Réponses aux questions et remarques de l'avis de l'ARS

VALOREM - avril 2024

Initié en 2008, le projet de centrale hydroélectrique sur la Grande Rivière de Capesterre, dénommé « Grande Rivière » et situé sur la commune de Capesterre-Belle-Eau, en Guadeloupe, est développé par la société Grande Rivière Energies, filiale à 100 % de VALOREM, maître d'ouvrage de cette centrale.

Figure 2 - carte des sites identifiés sur les BASOL et BASIAS à proximité du projet -- source Géorisques

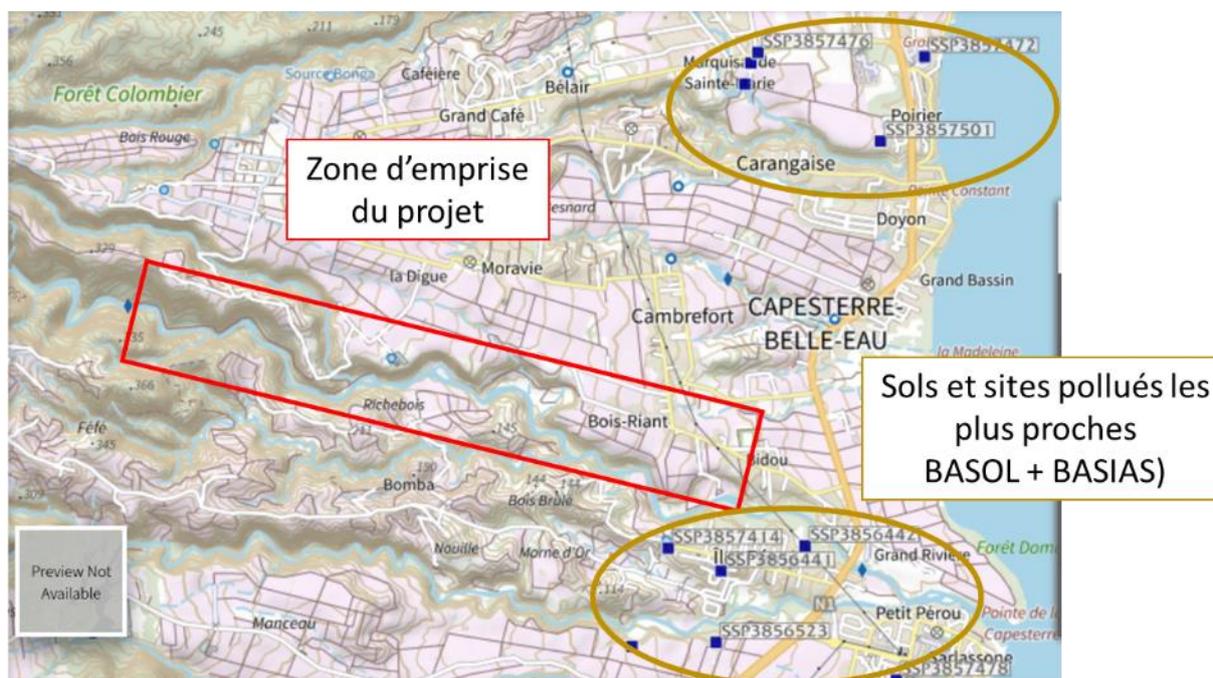
- Le pétitionnaire n'a pas interrogé les bases de données BASOL et BASIAS afin d'identifier les sites référencés.

Les sites les plus proches sont situés en rive droite de la Grande Rivière de Capesterre (SCEA Petite plaine et BOIRE (production animale) ainsi qu'une casse auto illicite), le plus proche à 1,1 km.

Il n'y a aucun impact entre le projet et ces sites, tant en phase travaux qu'en phase exploitation.

Figure 3 - carte des ERP identifiés à proximité du site du projet

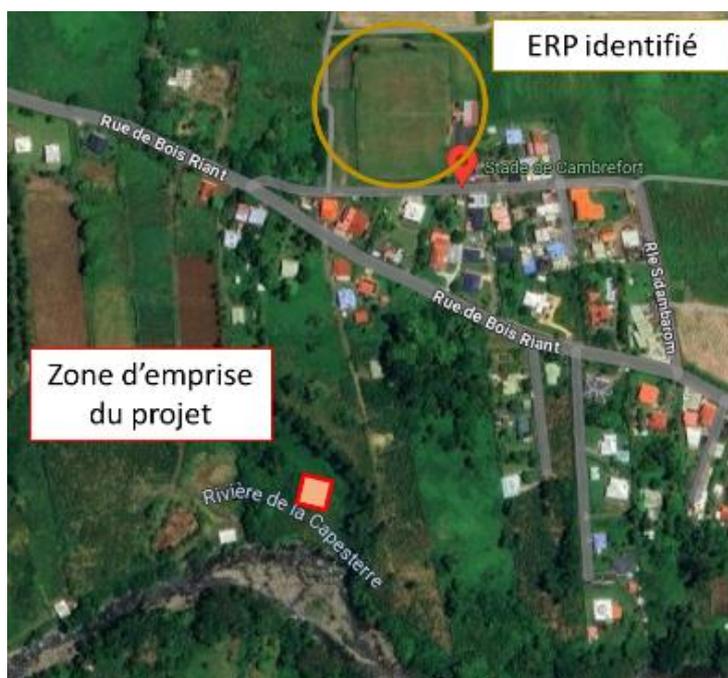
- Le pétitionnaire aurait dû se renseigner sur la présence d'établissement recevant du public à proximité du projet.

Suite à une analyse cartographique et à une visite sur site, seul le stade de Cambrefort a été identifié à proximité du projet (800 m).

Il n'y a aucun impact entre le projet et ce site, tant en phase travaux qu'en phase exploitation.

Figure 4 - implantation de la prise d'eau, avant (à gauche) et après (à droite) déplacement du dessableur. On note aucun empiètement sur les différents périmètres de protection dans le projet modifié

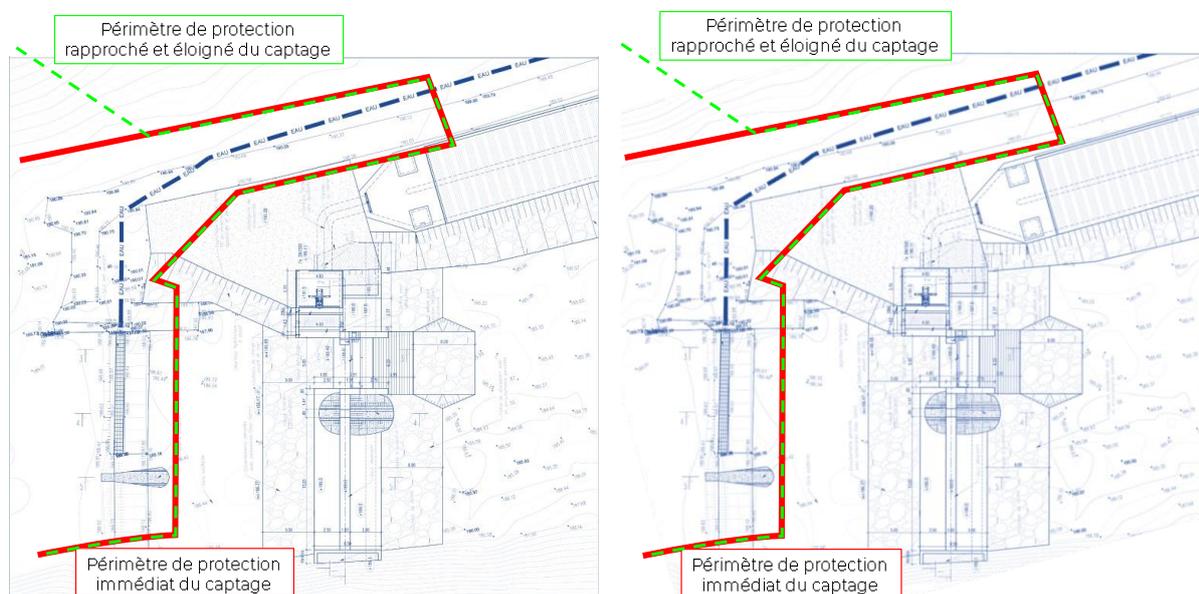
- En vertu de l'article R.1321-13 du code de la santé publique : A l'intérieur du périmètre de protection immédiate, dont les limites sont établies afin d'interdire toute introduction directe de substances polluantes dans l'eau prélevée et d'empêcher la dégradation des ouvrages, les terrains sont clôturés, sauf dérogation prévue dans l'acte déclaratif d'utilité publique, et sont régulièrement entretenus. Tous les travaux, installations, activités, dépôts, ouvrages, aménagement ou occupation des sols y sont interdits, en dehors de ceux qui sont explicitement autorisés dans l'acte déclaratif d'utilité publique.

Cependant, le dessableur prévu pour le projet empiétait légèrement sur l'aval du périmètre, dans une zone non-sensible. Comme convenu lors de la rencontre avec vos équipes le 18 avril 2024, Valorem s'engage à déplacer ce dessableur de 5 m vers l'aval afin qu'il n'empiète plus sur le périmètre de protection rapprochée. Cette modification, faite à la demande de l'ARS, permet de parfaitement respecter l'emplacement défini pour le portail du périmètre de protection immédiat, comme le montrent les plans ci-dessous.

Suite à cette modification, le projet n'empiète plus sur le périmètre de protection rapprochée, et aucun travaux, installations, activités, dépôts, ouvrages, aménagements ou occupation des sols n'y aura lieu, que ce soit en phase travaux ou exploitation. Nous proposons que cela soit inscrit dans l'arrêté d'autorisation de la centrale.
